カーポート基準風速 V0(ブイゼロ) への表記統一  
(日本エクステリア工業会指針による統一)

株式会社 LIXIL

# カーポート 基準風速 V0への 表記統一

2024年春発売予定

## ■仕様変更例（フーゴR・ミニ）

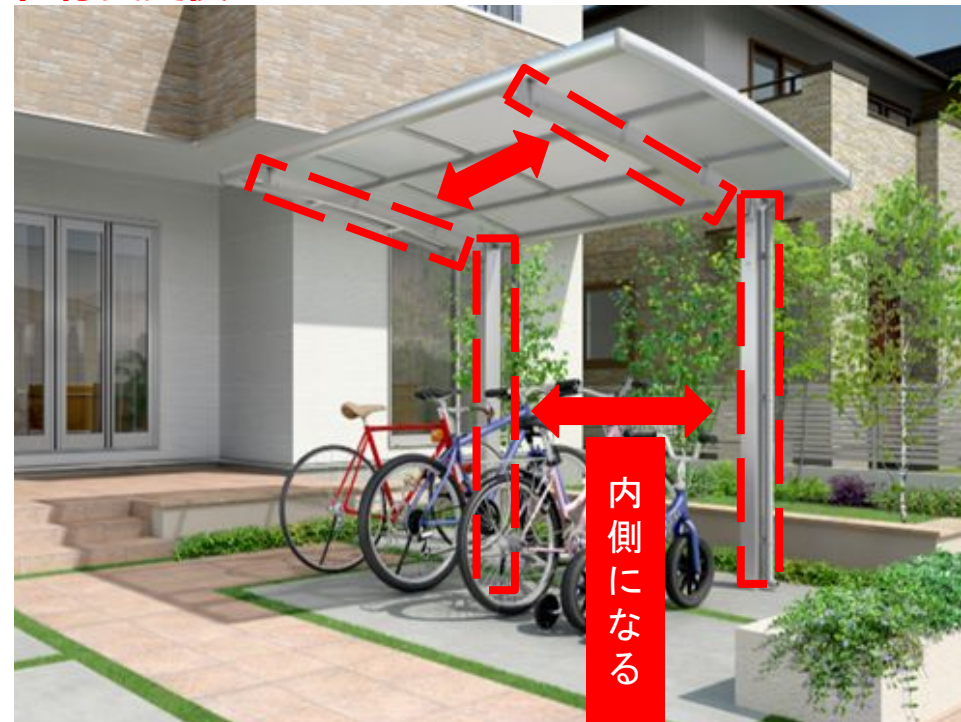
ミニ・パークは柱位置が変更（内側に移動）となります（L29のみ）。  
部材の加工と取付説明書が変更となります。

### ■仕様変更例（形材変更）

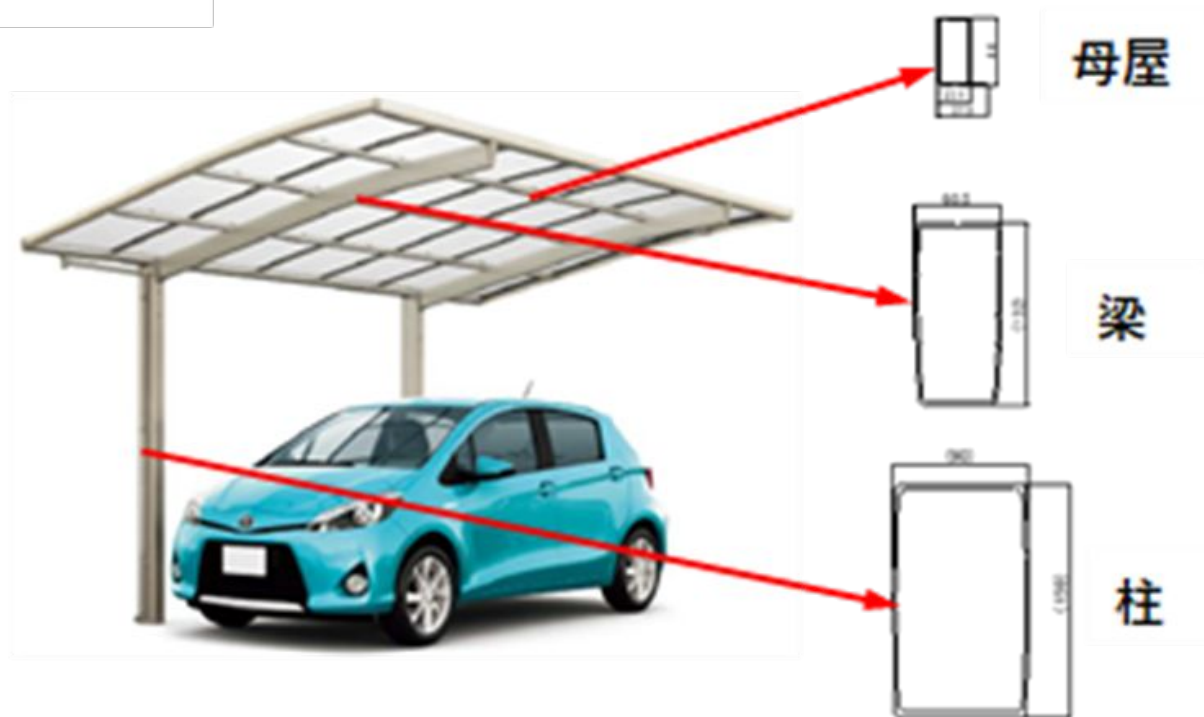
フーゴR袖壁1台用

母屋、梁、柱、袖壁梁の型材を変更します。

※製品外観の変更はありません。関連：商品事務連絡（管理No202309035）

### ■仕様変更例（屋根材幅変更）

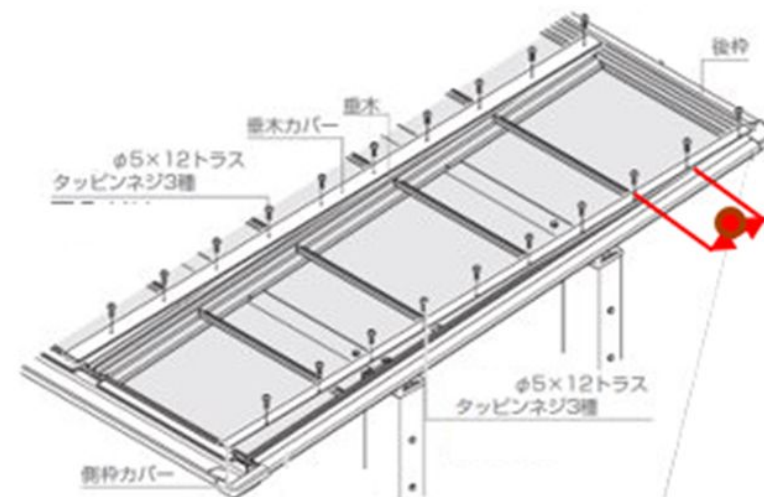
仕様変更前：573mm幅

仕様変更後：578mm幅

フーゴF2台用、フーゴF3台用、ネスカF2台用

屋根材幅を変更します。

認定番号は変更ありません。（メーカー、材質変更なし）

### ■仕様変更例（カバーねじピッチ変更）

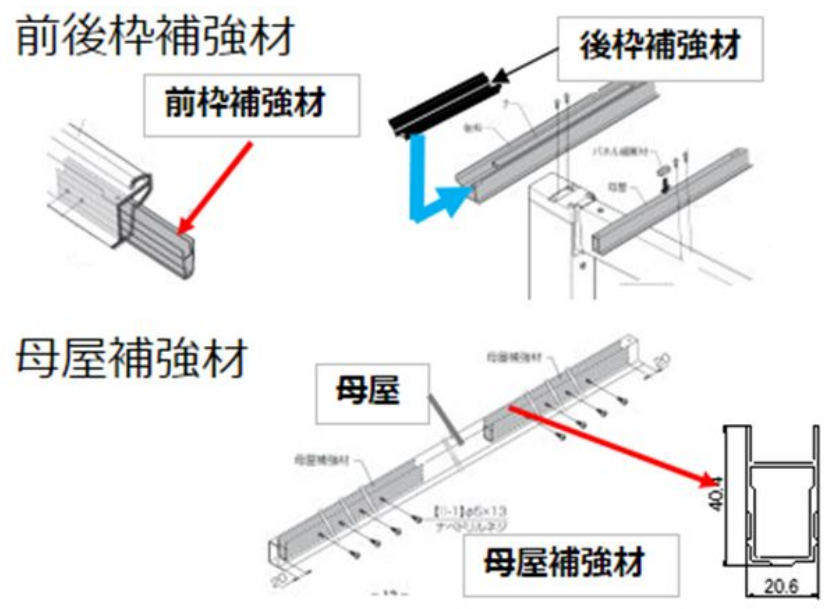
ネスカR1台用（W27）

カバーねじピッチ（垂木・側枠カバー）を変更します。

# V0への表記統一に伴い、カタログのピクトを変更。

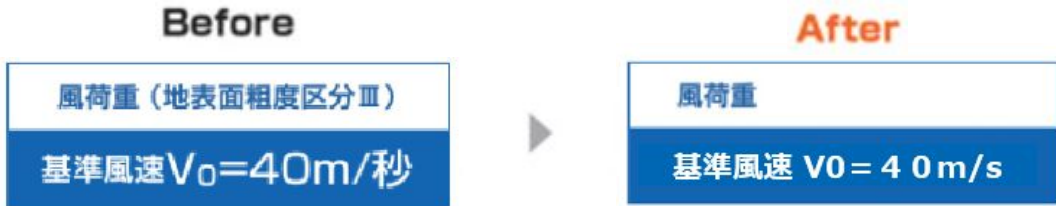
【耐風圧強度 風速●●m/s相当】 → 【基準風速 V0=●●m/s】へピクトを変更しますので、ご注意ください。
